仕様変更のご案内

AGA形コントロールボックス〔1列タイプ〕／AGAW形コントロールボックス

AGA形コントロールボックス〔1列タイプ〕／AGAW形コントロールボックスの仕様変更についてご案内いたします。 ※青文字箇所追加および個装ケースの原産地表示箇所変更（2020年6月18日）

【変更1】

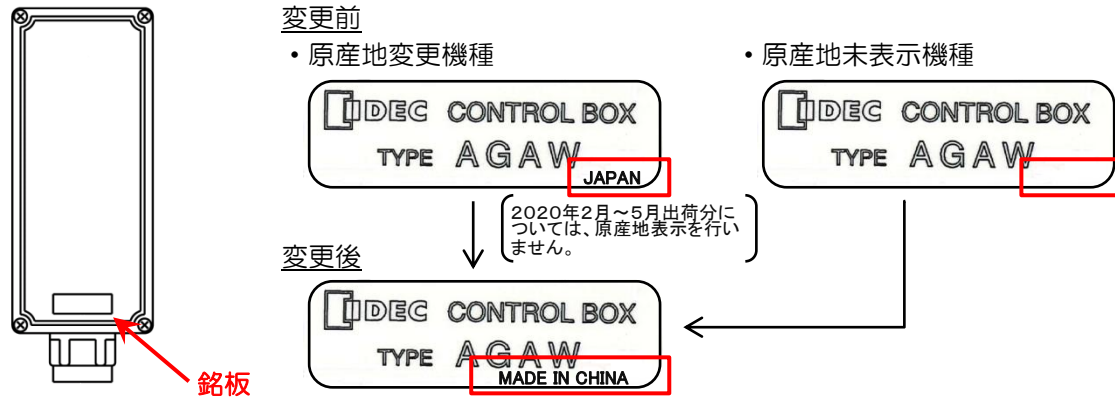
- ㊦ AGA形コントロールボックス〔1列タイプ〕およびAGAW形コントロールボックスの、1点用・2点用の一部機種を日本生産から中国生産に変更し、全機種を中国にて生産します。
- ㊧ AGA形コントロールボックス〔1列タイプ〕およびAGAW形コントロールボックスの、全機種（1点用・2点用・3点用・4点用・5点用）の製品銘板に「MADE IN CHINA」の原産地表示を行います。
1点、2点用の変更内容（コントロールユニット付も含む）

3点用・4点用・5点用は、原産地の変更はありません。（原産地表示の実施のみ）
